## Nouveau coffret de sécurité

Le coffret référence 0305825 est remplacé par le coffret 300017305. Il est disponible au CPR sous la **référence 295182**. Ce coffret résoud les problèmes d'allumage et de démarrage à basse température ainsi que des défauts de courant d'ionisation.

Produits concernés : - Optimat / DPSM 3015/3025  
- GVR / GSR 140 Condens 15/25  
- Oecodens DUC 500/750

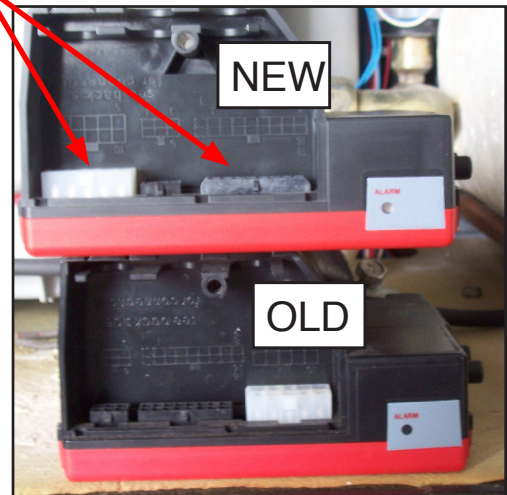
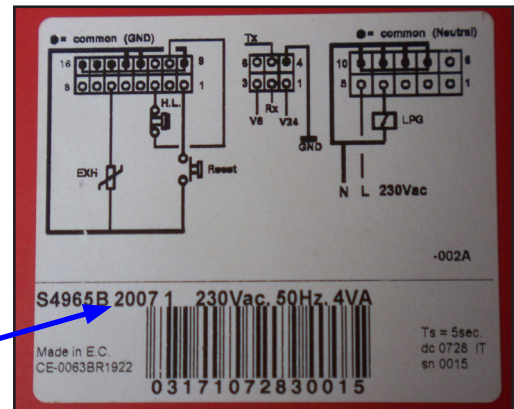
Le nouveau coffret porte une référence 2007 au lieu de 1007.

Les connecteurs d'alimentation et de communication changent de place.

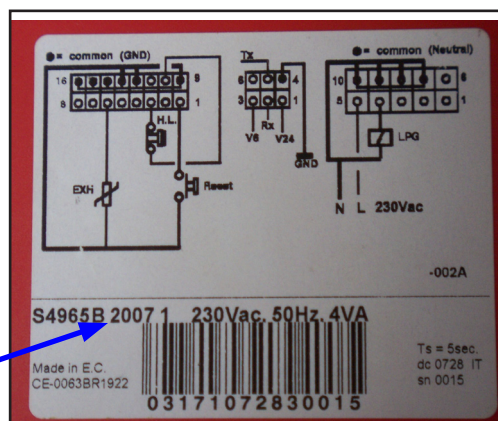
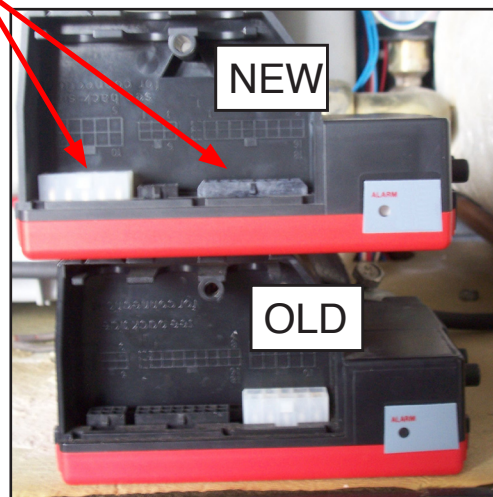
Der Gasfeuerungsautomat Referenz 0305825 wird durch den Gasfeuerungsautomat Referenz 300017305 ersetzt. Er ist im Ersatzteillager erhältlich ist unter **Referenz 295182**. Dieser Gasfeuersautomat löst Zündungsprobleme und Start bei niedrigen Temperaturen sowie Störungen wegen Ionisationsstrom.

Der neue Gasfeuerungsautomat hat eine Referenz 2007 anstatt 1007.

Kommunikation- und Stromversorgungs-Stecker wechseln den Platz

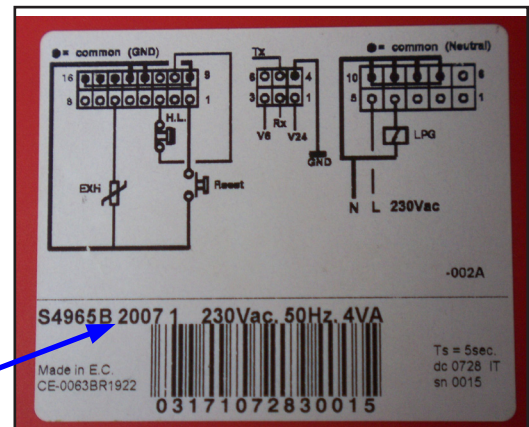
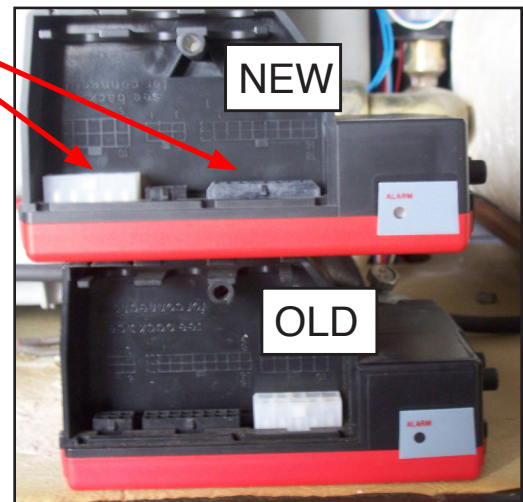
The safety control box reference 0305825 is replaced by safety control box reference 300017305. It is available at SPC under **reference 295182**. This safety control box solves problems with ignition, ionisation current and starts at low temperatures.

On this new safety control box you can see a reference 2007 in lieu of 1007.

Communication and power supply connectors change place
